Fledermauskundliche Stellungnahme zur Änderung der Anlagenkonstellation im Windpark Differdange (Kanton Esch-sur- Alzette, Luxemburg)

Juli 2015

bearbeitet von Birgit Gessner

Abbildung 1: neue Anlagenkonstellation im geplanten Windpark Differdange. Plan nachr. von eneco, Stand 24.03.15

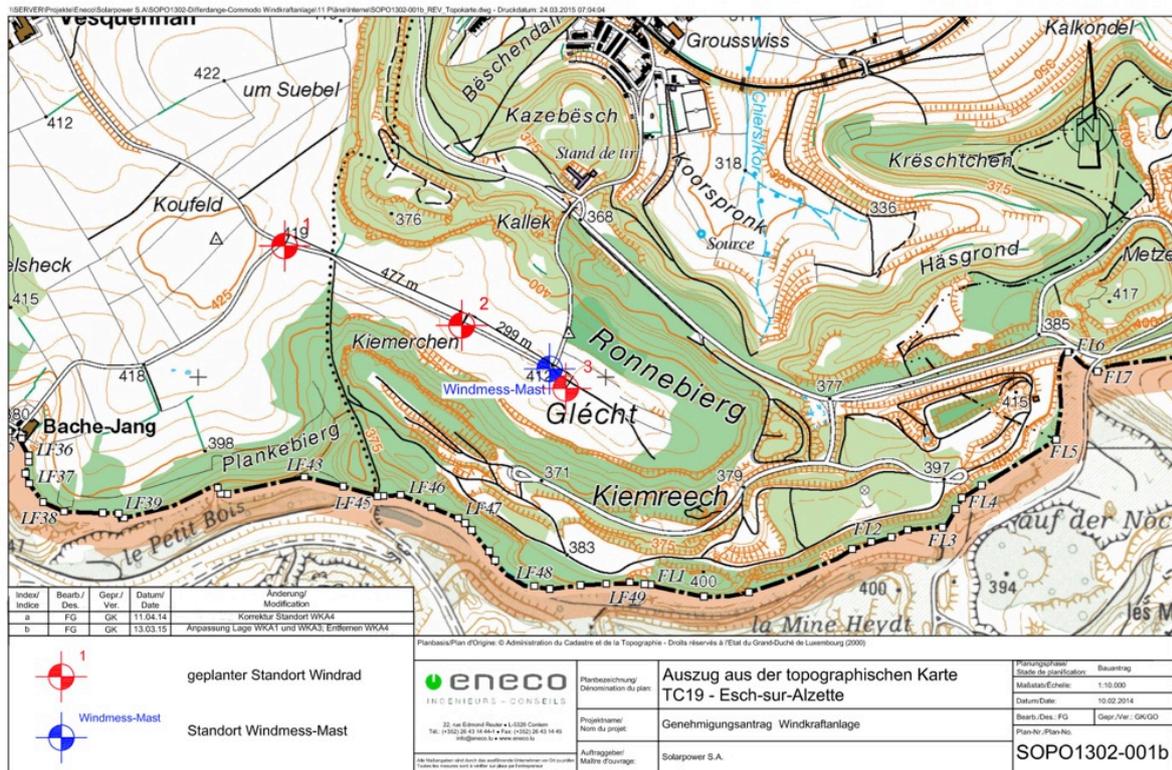
Gegenüber der ursprünglichen Version, die 4 Anlagenstandorte verfolgt, ergeben sich nun folgende Änderungen hinsichtlich der Anlagenkonstellation (vgl. Abb. 1):

- Verzicht auf Anlage 4
Es werden nun nur noch drei Anlagenstandorte (WEA 1, 2 und 3) weiter verfolgt.
- Verschiebung von Anlage 1 zum Hauptweg. Koordinaten WKA1: 59211.290 Ost/63324.624 Nord
- Beibehaltung des Standortes von Anlage 2, Koordinaten WKA 2: 59646.156 Ost/63128.371 Nord
- Verschiebung von Anlage 3 zum Mast. Koordinaten WKA3: 59901.210 Ost/62972.912 Nord

Abbildung 2: neue Anlagenkonstellation im Luftbild mit der Abgrenzung zum FFH-Gebiet

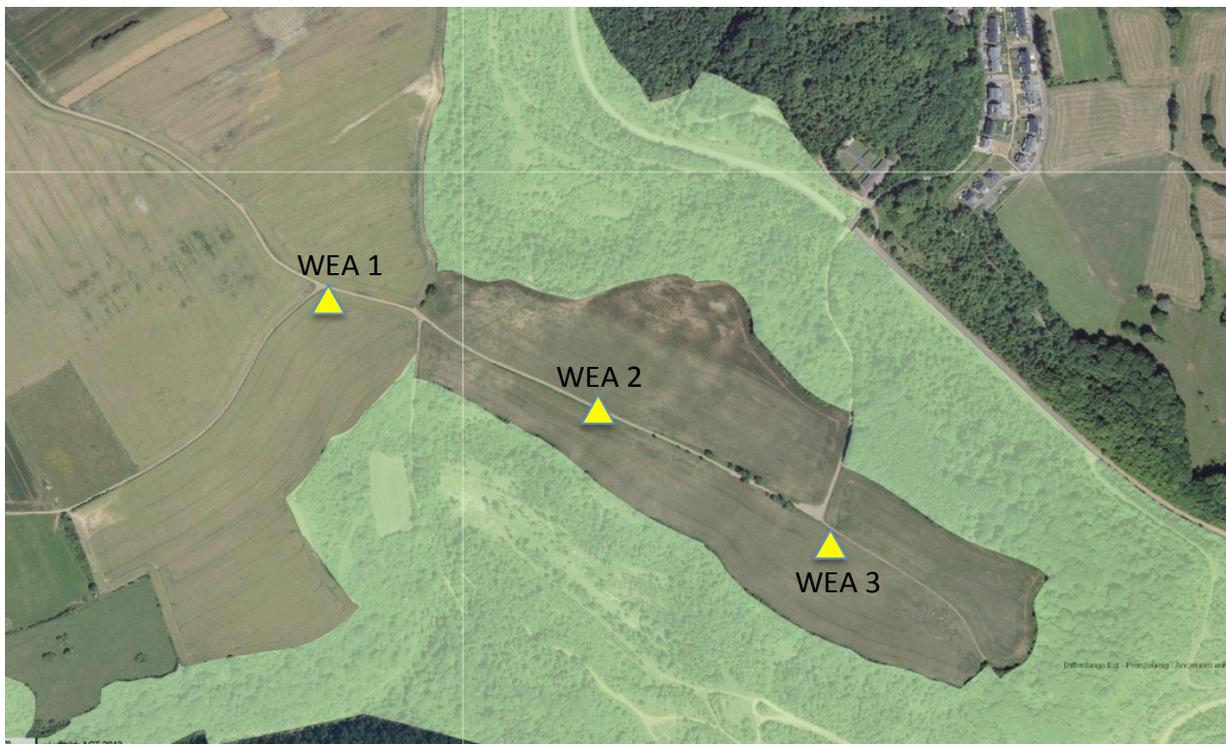
Die Anlagen 1, 2 und 3 verteilen sich auf dem Höhenrücken (vgl. Abb. 2). Dieser liegt großräumig im Bereich der Wanderrouten von Arten der Gattung *Myotis* (Bechsteinfledermaus, Großes Mausohr, Wimperfledermaus, Nymphenfledermaus, Große

Bartfledermaus, Wasserfledermaus, Kleine Bartfledermaus, Fransenfledermaus) und der Großen Hufeisennase. Die bisherigen Untersuchungen konnten zeigen, dass diese Flugrouten besonders im Spätsommer/Herbst genutzt werden und dass diese sich entlang der Gehölzstrukturen orientieren, welche mit den Abgrenzungen zum FFH-Gebiet zusammen fallen. Eine Höhenaktivität (50 und 100 m) konnte für keine dieser Arten am Mast auf dem Bergrücken gemessen werden (in der Nähe der Anlage 3 neu).

Anlage 1: Der ursprüngliche WEA-Standort 1 lag nahe an den Gehölzstrukturen und dem FFH-Gebiet und unterschritt auch die Bebauungsgrenze von 30 m zum angrenzenden FFH-Gebiet. Hiermit waren am alten Standort folgende Konflikte zu prognostizieren:

- a) der Abstand zum FFH-Gebiet ist gemäß den rechtlichen Vorgaben zu gering
- b) durch den Bau der WEA in der Nähe von linearen Gehölzstrukturen (Heckensäume, Waldränder) besteht die Gefahr, dass diese in bedeutenden Flugrouten strukturorientiert fliegender Arten (z.B. Große Hufeisennase, Arten der Gattung *Myotis*) stehen und es zu erheblichen Beeinträchtigungen infolge einer Barrierewirkung kommt.
- c) da es sich bei den genannten Arten auch um FFH-Anhang-II-Arten handelt, welche als Erhaltungsziele für das FFH-Gebiet genannt werden, sind FFH-rechtliche Beeinträchtigungen nicht sicher auszuschließen.

Durch die geplante Standortsverschiebung vergrößert sich der Abstand zum FFH-Gebiet in einen zur Bebauung zulässigen Bereich (ca. 140 m). Ein möglicher Barriereeffekt wird an dem neuen Standort 1 für die strukturorientiert wandernden Arten nicht mehr erwartet, da die WEA frei im Offenland steht und einen Abstand zu Gehölzen von ca. 130 - 140 m aufweist. Hierdurch können Barriereeffekte auch für die FFH-Arten ausgeschlossen werden. Es wird davon ausgegangen, dass sich die Wanderrouten der Fledermäuse an den Gehölzsäumen orientieren. Im Gebiet wären das die Gehölz- und Gebietsgrenzen, die parallel zum Höhenrücken in einem Abstand zwischen 60 und 220 m zum Höhenweg (und etwa auch den Anlagenstandorten) verlaufen. Hierfür sprechen auch die Daten, die letztes Jahr im Gelände erhoben wurden. Von einer Kollisionsgefährdung durch wandernde Arten ist zwar im Bereich des neuen Anlagenstandortes nicht auszugehen, diese kann aber nicht sicher ausgeschlossen werden, da Flughöhen auf Wanderrouten nicht bekannt sind. Zudem ist zu beachten, dass auch der neue Anlagenstandort immer noch in räumlicher Nähe zu Gebiets- und Gehölzgrenzen liegt, entlang derer die Nutzung von Wanderrouten auch von FFH-Arten nachgewiesen werden konnte.

Anlage 3: der ursprüngliche Standort der Anlage 3 lag weiter östlich und damit näher an den umlaufenden Gehölz- und Schutzgebietsgrenzen. Akustische Messungen konnten eine sehr starke Aktivität der Zwergfledermaus aufzeigen. Die durchschnittliche Aktivität dieser Art war hier im Vergleich zu den übrigen Standorten mehr als dreimal so hoch. Auch die *Myotis*-

- b) der Abstand zu den Gehölzreihen und Schutzgebietsgrenzen liegt zwischen 80 (S), 90 (O) und 110 m (N). Damit ist er zwar rechtlich ausreichend, funktional erhöht sich aber die Wahrscheinlichkeit, dass sich höhere Konflikte im Zusammenhang mit der Schlaggefährdung für die strukturorientiert fliegenden Arten (Gattung *Myotis*, Zwergfledermaus, Große Hufeisennase) einstellen. Die Frage, inwieweit die Große Hufeisennase oder *Myotis*-Arten, die generell nicht als kollisionsgefährdet gelten, hiervon betroffen sind, kann nicht sicher beantwortet werden.

Durch die geplante Standortsverschiebung vergrößert sich der Abstand zum FFH-Gebiet auf 120 (S), und 270 (O). Im Norden verringert sich der Abstand um wenige m auf 95 m. Hierdurch ist anzunehmen, dass das Konfliktpotenzial schlaggefährdeter und strukturorientiert fliegender Arten minimiert wird. Folglich könnten die betrieblichen Auflagen durch Betriebsalgorithmen später geringer ausfallen als bei dem vorherigen Standort. Der Standort liegt genau wie die übrigen WEA-Standorte großräumig im Bereich von Wanderrouten von Fledermäusen. Diese Wanderungen sind Bestandteil des Schutzzieles des angrenzenden FFH-Gebietes. Es muss sichergestellt sein, dass dieses Schutzziel für keine der gelisteten FFH-Anhang-II-Arten gefährdet ist. Zwar wird davon ausgegangen, dass sich die Wanderrouten der Fledermäuse an den Gehölzsäumen orientieren. Am Standort wäre das die Gehölz- und Gebietsgrenzen, die um den Anlagenstandort 3 herumlaufen. Die Messreihen des Mastes sprechen ebenfalls nicht für eine Kollisionsgefährdung durch diese wandernden Arten. Da Bodenmessungen hier aber fehlen und nicht bekannt ist, wie „eng“ die Wanderrouten entlang der linearer Strukturen verlaufen, können Gefährdungen auf Basis der hier vorliegenden Ergebnisse nicht sicher ausgeschlossen werden.
